株式会社ピスコ販売

チェックバルブ(樹脂タイプ) 設計変更のご案内

【弁体部】

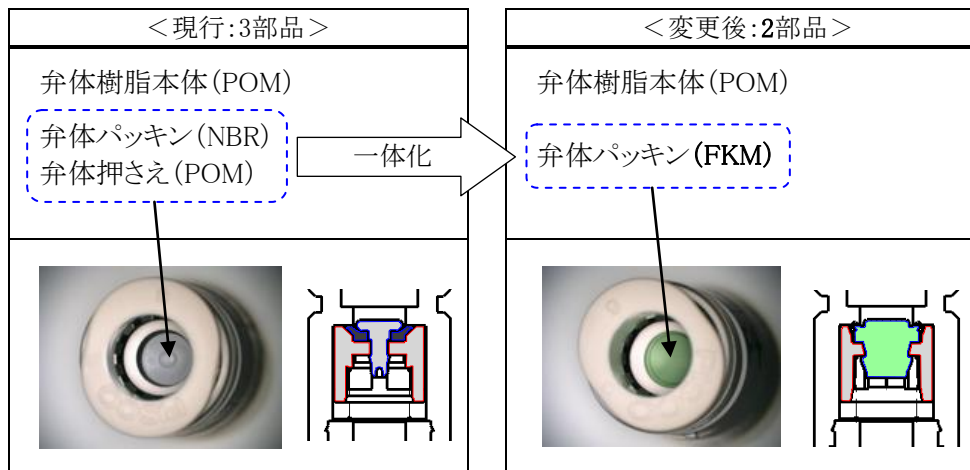
2. 変更内容 弁体構造 及び 弁体パッキン材質の変更
※外観形状・寸法・製品仕様・有効断面積に変更はございません。

弁体押さえと弁体パッキンを一体化。

弁体パッキンの材質をNBR(ニトリルゴム)からFKM(フッ素ゴム)に変更致します。
